İşlem No./Revizyon numarası:	Değişiklik tipi:
2074352/1	İlk yayın
NOT Eğer revizyon sadece teknik servis bülteninin (TPI) başlığındaki verilerle sınırlıysa bu durumda tablo içeriği değişmez.

Yakıt dozaj valfinde (-N290-) yapı parçası kaynaklı sorun

Yakıt dozajı için optimize edilmiş bir valfin (-N290-) kullanımı:

Resim 1: Yakıt dozaj valfindeki (-N290-) üretim tarihinin örnek görünümü

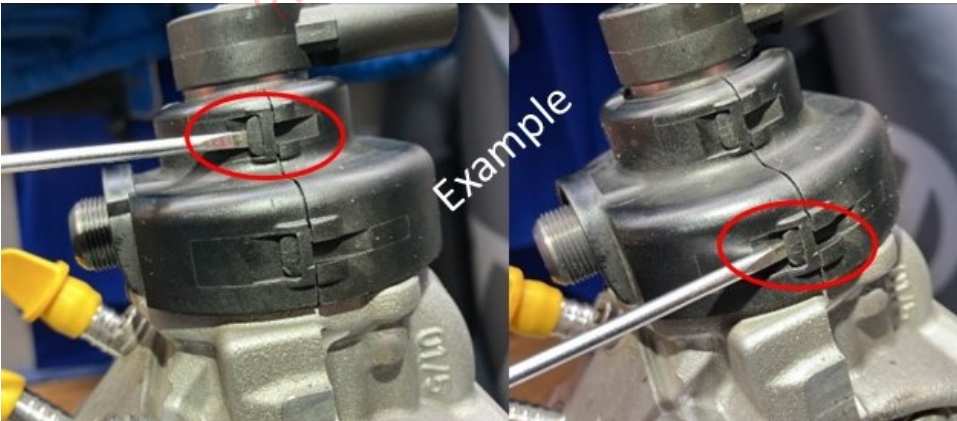
- 15.03.2023 üretim tarihinden itibaren (örnek üretim tarihi, bkz. Resim 1, sağ, kırmızı dörtgen).

NOT Yakıt dozaj valfindeki (-N290-) üretim tarihinin okunması için QR kodunu içeren etiket kısmen bir miktar sökülmalıdır (bkz. Resim 1, sağ, kırmızı dörtgen).

- Yakıt dozaj valfindeki (-N290-) üretim tarihini, Resim 1 (sağ, kırmızı dörtgen) uyarınca okuyun:
 - Yakıt dozaj valfinin (-N290-) üretim tarihi 21.06.2022 ve 14.03.2023 arasında ise veya bu aralıkta bulunuyorsa yakıt dozaj valfi (-N290-) aşağıdaki çalışma talimatı uyarınca yenilenmelidir. Bu durumda madde “2’ye ilişkin” ile devam edin.
 - Yakıt dozaj valfinin (-N290-) üretim tarihi 21.06.2022 öncesi veya 14.03.2023 sonrası ise bu TPI geçerli değildir.

Resim 3: Kelebek somunun açık ağızlı anahtar yardımıyla nasıl çözüldüğüne dair örnek görünüm

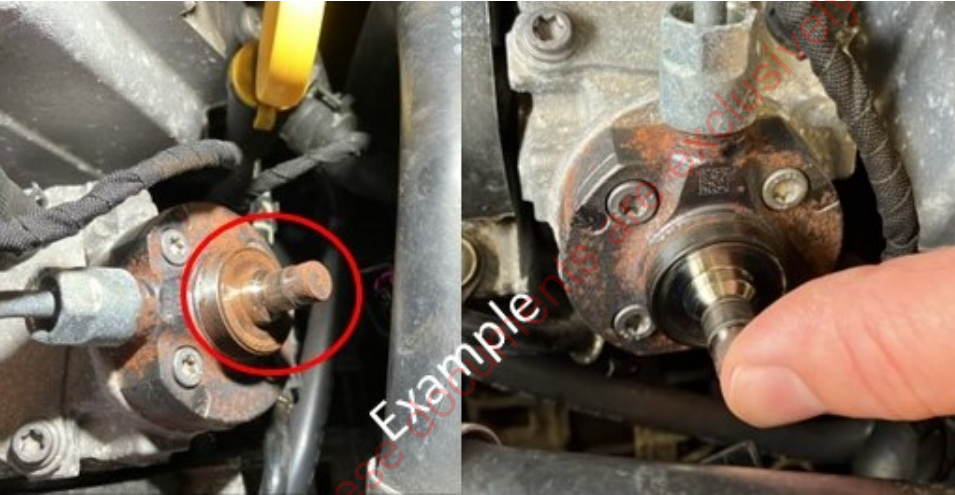
- Yakıt dozaj valfinin (-N290-) çevresindeki alanda bulunan toz ve kiri, atölye gereçleri ile iyice temizleyin.
- Yakıt dozaj valfinin (-N290-) kelebek somununu örneğin bir tork anahtarı ve açık ağızlı anahtar ucu (anahtar genişliği 32 mm) ile çözün (bkz. Resim 3).

- Kelebek somunu öncelikle yalnızca yaklaşık 3 tur çevirerek gevşetin. Ardından yakıt dozaj valfini (-N290-), sökmek için elinizle çok dikkatli bir şekilde ileri geri hareket ettirin.
- Kelebek somunu tamamen sökün ve yakıt dozaj valfini (-N290-) yerinden alın.
- Artık görünür bir şekilde olan takılmış hidrolik ünitenin çevresinde ve yüzeyinde bulunan toz ve kiri, atölye gereçleri (sıvılar veya temizlik maddeleri kullanmadan) ile çok dikkatli bir şekilde iyice temizleyin (bkz. Resim 4, sol, kırmızı daire). Hidrolik ünitenin temizlik sırasında istenmeden yüksek basınç pompasından ayrılmaması veya düşmemesi için ünite, yukarıdan parmağınızla bastırarak emniyete alınmalıdır / tutulmalıdır (bkz. Resim 4, sağ).
